改善箇所説明図

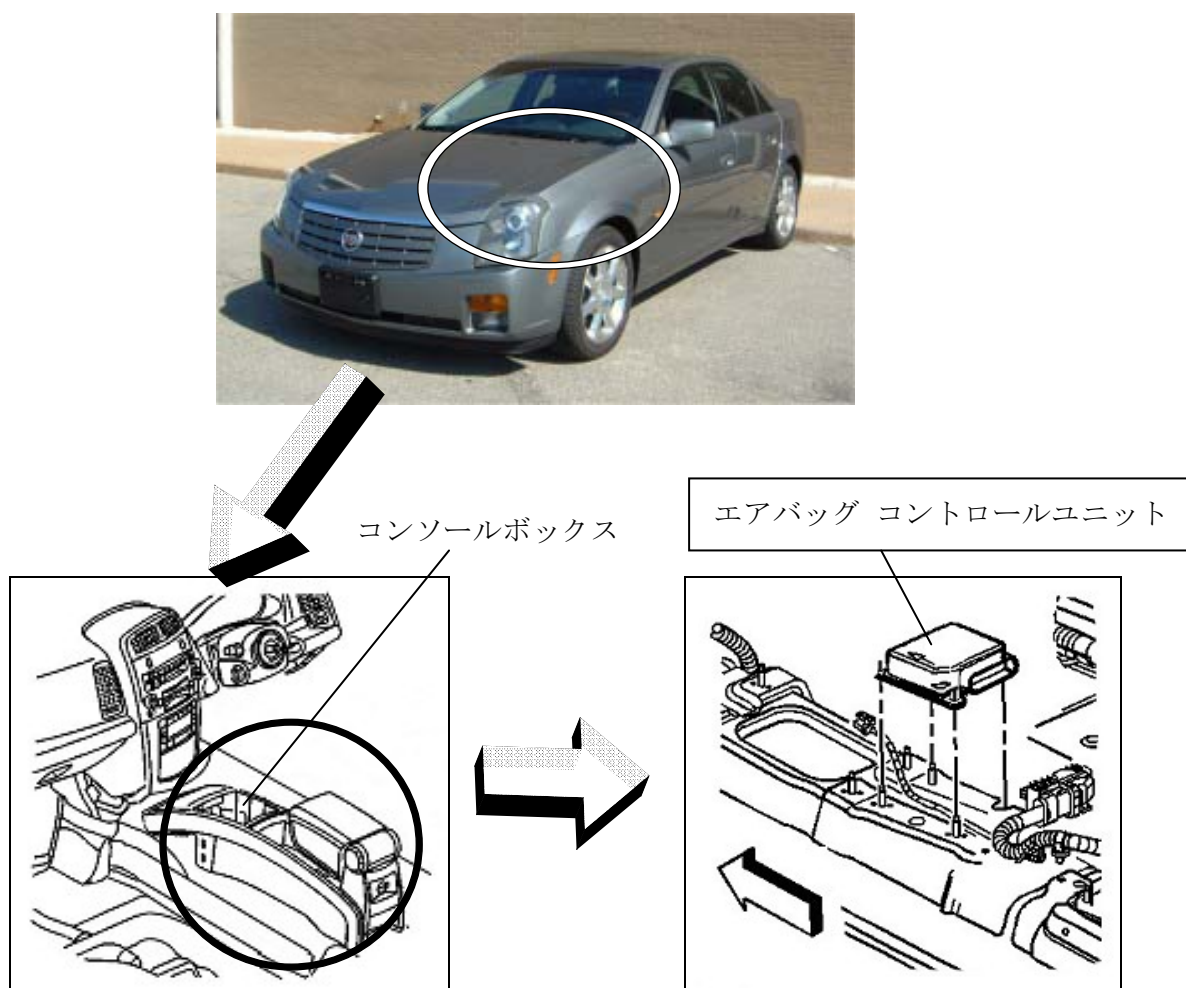
不具合発生箇所

エアバッグコントロールユニット内部のセンサーの加工が不適切な
ものがあるため、電気回路が短絡することがある。そのため、イグニ
ッションスイッチを操作した際、突然エアバッグが展開するおそれ
がある。

＜改善内容＞

全車両、良品の当該センサーが組み込まれたエアバッグ コントロールユニットと交換する。

識別方法：左ストラットタワーに青色ペイントを塗布。
